## 改善箇所説明図

路線バス等において、タイヤの切角が不適切なため、スタッドレスタイヤを装着してハンドルを最大限度まで切った状態で段差を通過した場合、もしくは車高が高い状態で走行した場合、タイヤがドラッグリンクと接触することがある。そのため、そのままの状態で使用を続けると、接触部分に錆が発生し、最悪の場合、当該リンクが折損して、操舵ができなくなるおそれがある。

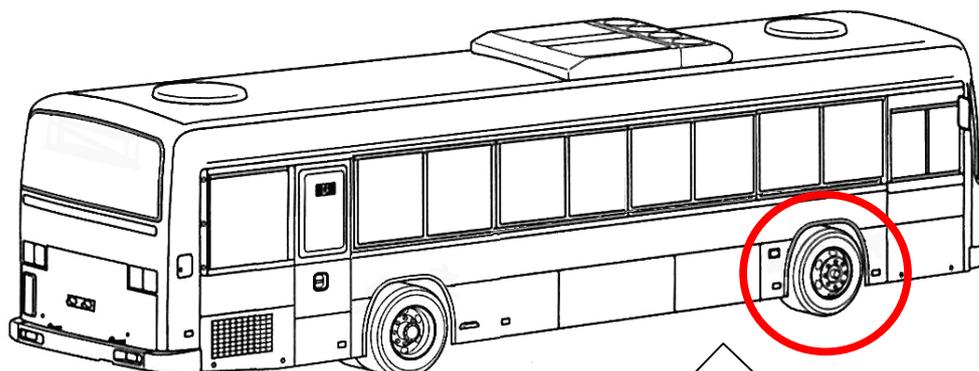
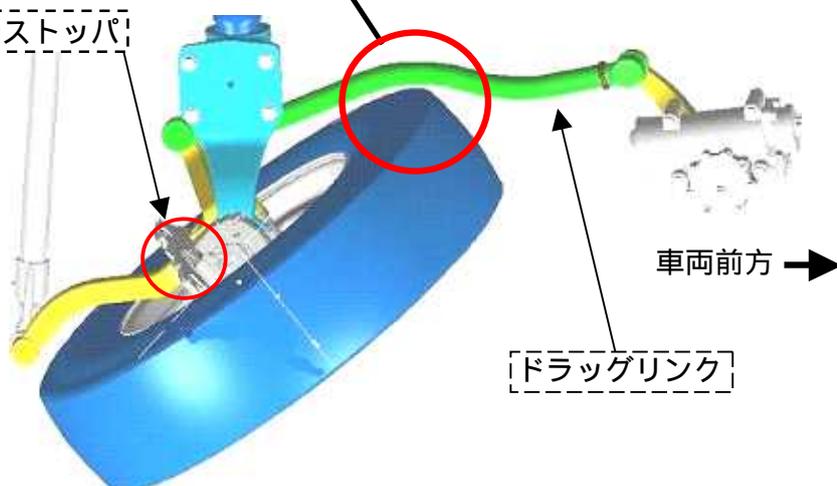
基準不適合発生箇所

切角ストップ

コーションラベル

出荷仕様と異なるタイヤサイズ、ディスクオフセットに変更する時は、切れ角変更等が必要となる場合がある為、必ず販売店に御相談願います。

改善の内容：全車両、コーションラベルを運転席近傍に貼付する。接触するおそれのあるタイヤ及びディスクホイールを装着している車両は、切角ストップを調整する。ドラッグリンクに接触痕がある場合は、新品と交換する。
